Odpoveď na otázku uchádzača zo dňa 17.7.2023

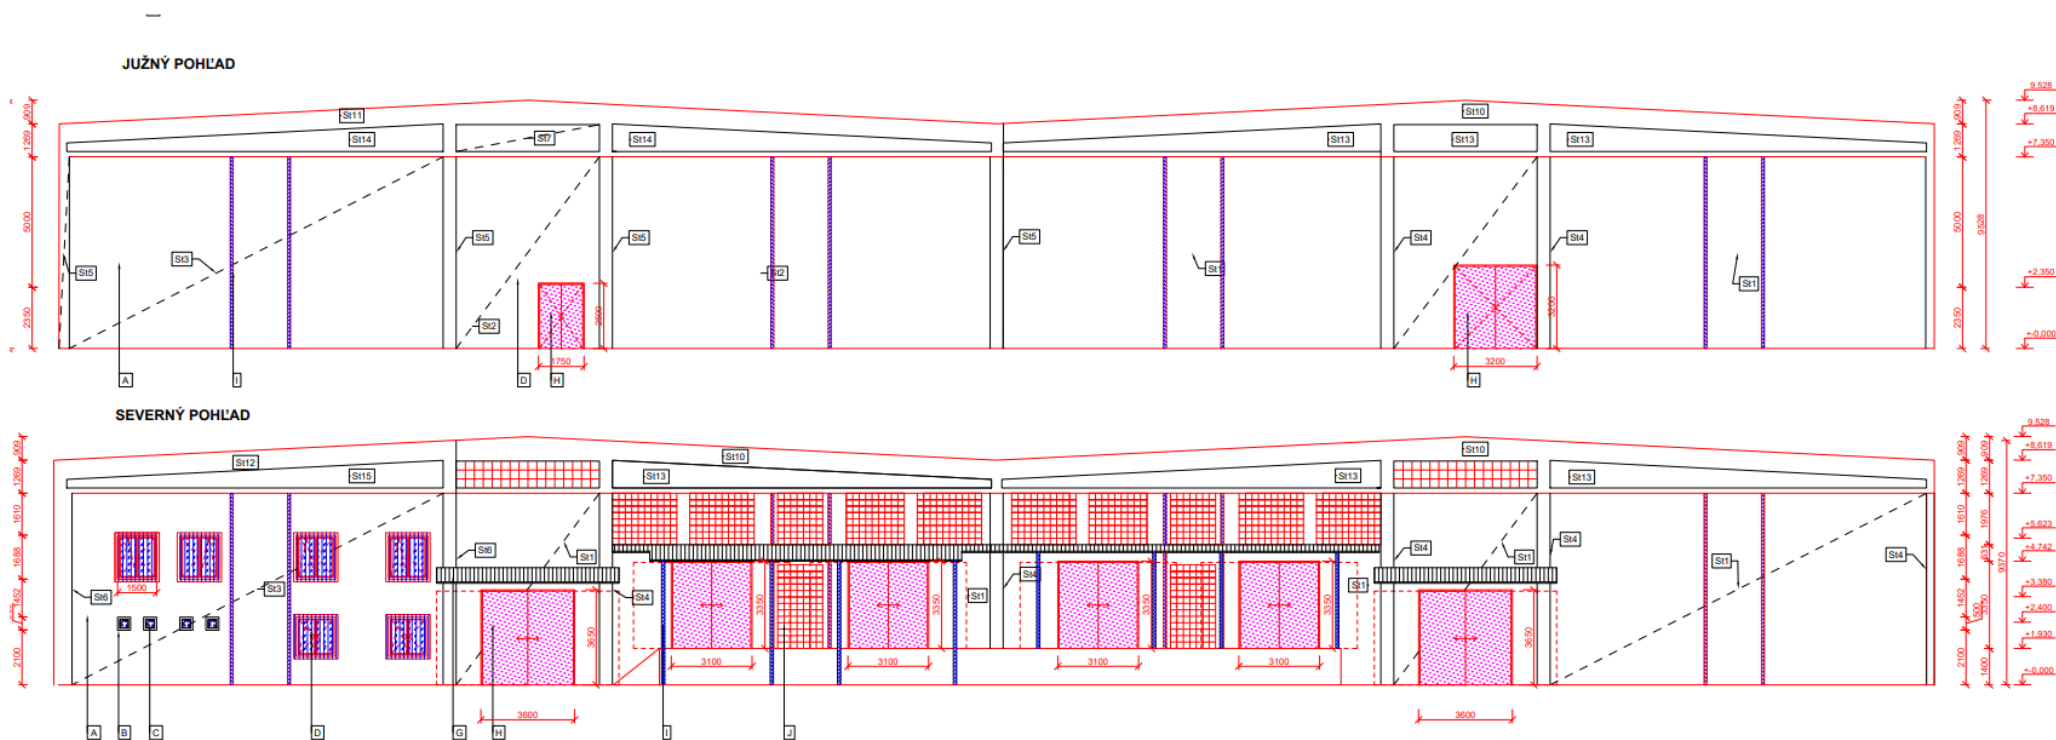
Ad2) Chýba výkaz ocelových výplní otvor. Potrebujeme vedieť ako budú vyzerat' doplníte to ?

Odpoveď: Výplne ocelových otvorov sú ocelové brány. Je ich 8ks (okotované) plus 2 ks v sklade medzi chladenou a nechladenou časťou o rozmere 3000x3000mm.
